Parc éolien La Mitis

Dossier n° 3211-12-188

Étude d'impact sur l'environnement

**Volume 3 : Réponses aux
questions et commentaires**

Figure 1 Chalets de villégiature du lac Saint-Pierre et éoliennes les plus proches

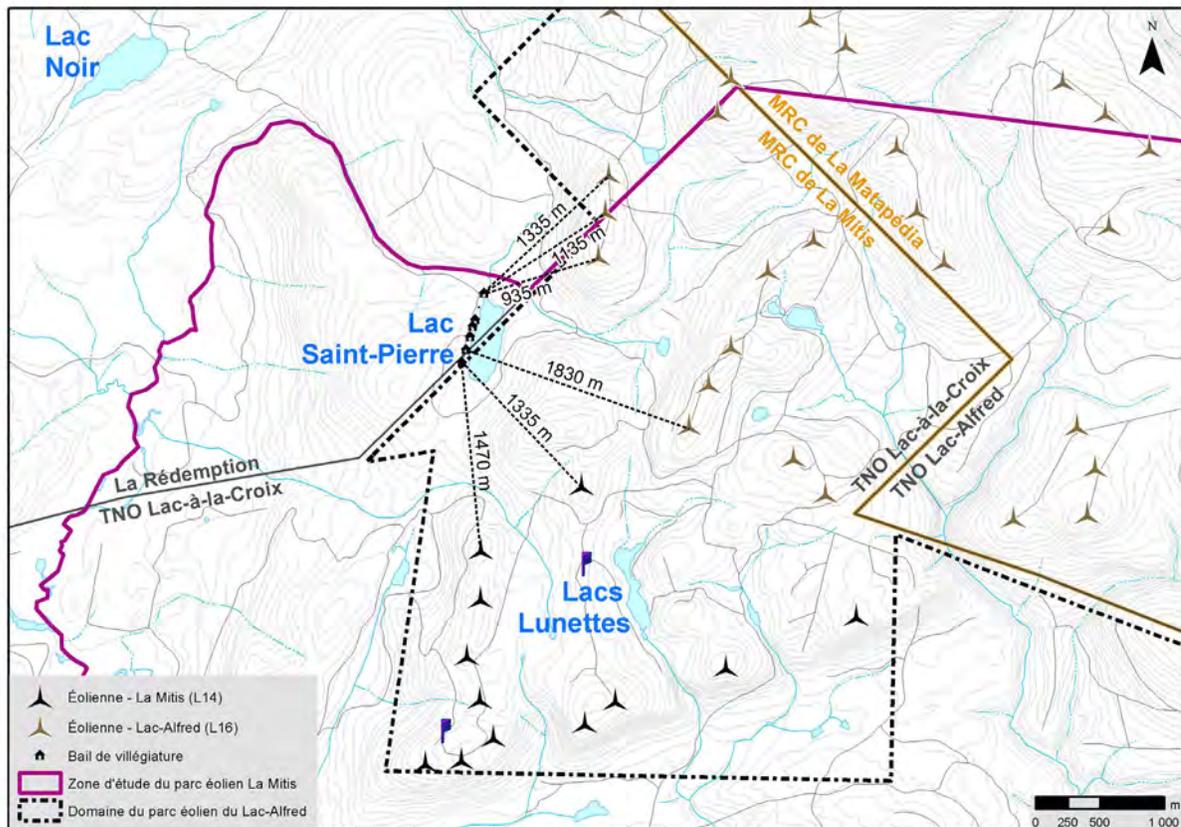
QC 36 Il est mentionné, à la page 6-47 de l'étude d'impact, que la distance entre les éoliennes et le chalet du lac St-Pierre le plus proche est de plus 1,3 km. Cette zone étant également exposée au parc éolien du Lac-Alfred, est-il possible d'en savoir plus sur les distances qui séparent chacun des chalets les plus rapprochés des éoliennes faisant partie de l'un ou l'autre des deux parcs?

RQC 36 La plus proche éolienne du parc éolien du Lac-Alfred est située à 935 m d'un chalet du lac Saint-Pierre, au nord-est (figure 1). La plus proche éolienne du parc éolien La Mitis sera située au sud-est du lac, à 1,3 km des chalets. À l'est du lac (soit en face des chalets), trois éoliennes du parc éolien du Lac-Alfred sont situées à plus de 1,8 km des chalets.

Carte 6.4A Infrastructures du projet et faune

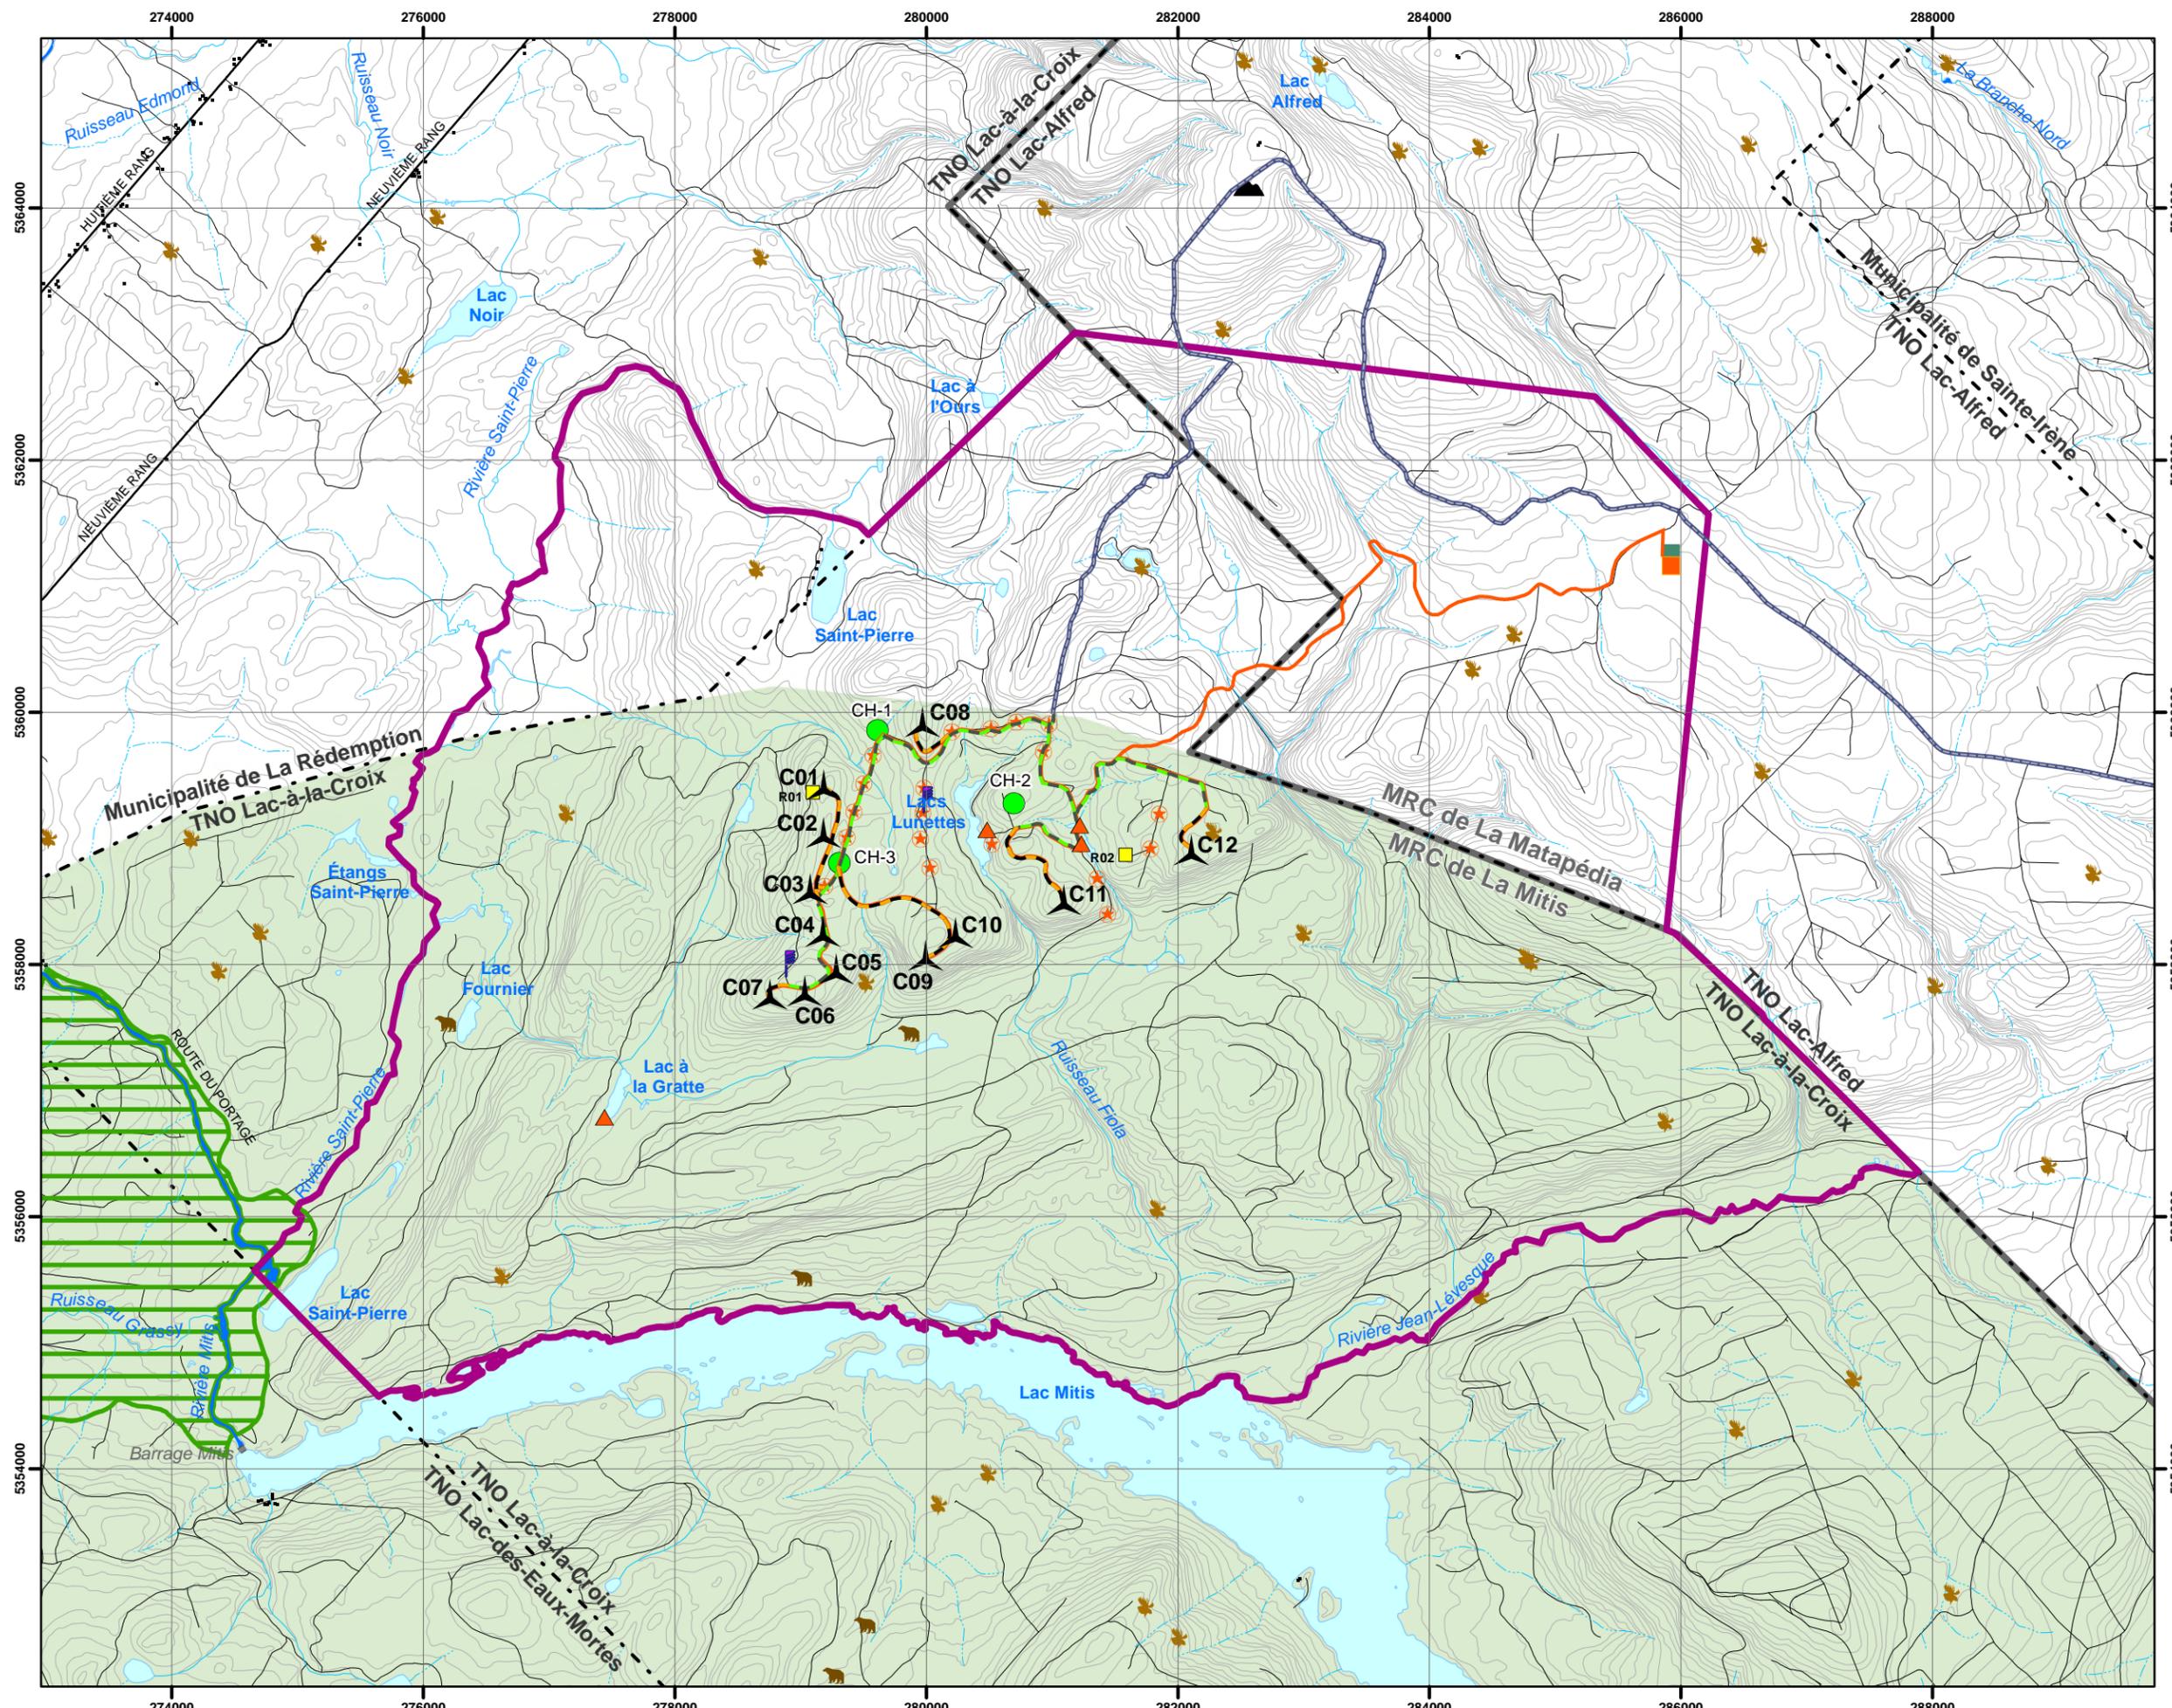
- d'estimer le nombre de couples nicheurs étant potentiellement affectés par ces pertes ou ces modifications d'habitat;
- de définir et de localiser les habitats potentiels pour toutes les espèces à statut particulier dans la zone d'étude afin de quantifier et, le cas échéant, de minimiser les pertes d'habitat reliées au projet. Les pertes pourraient être minimisées, par exemple, en modifiant le tracé d'un chemin, en déplaçant une éolienne, etc.;
- de présenter les résultats sous forme de tableaux et figures en incluant la position des éoliennes et des habitats d'espèces à statut particulier.

Aucune grive de Bicknell n'a été entendue lors des inventaires spécifiques en période de nidification dans le secteur d'implantation des éoliennes, ce qui suppose qu'aucun couple nicheur ne sera affecté. La carte 6.4A (en annexe A) présente la localisation des sites inventoriés pour cette espèce en relation avec les sites prévus d'implantation des éoliennes. Plusieurs sites prévus d'implantation des éoliennes correspondent à des peuplements feuillus ou à dominance feuillue non propices à la grive de Bicknell (carte 6.3 du volume 2).
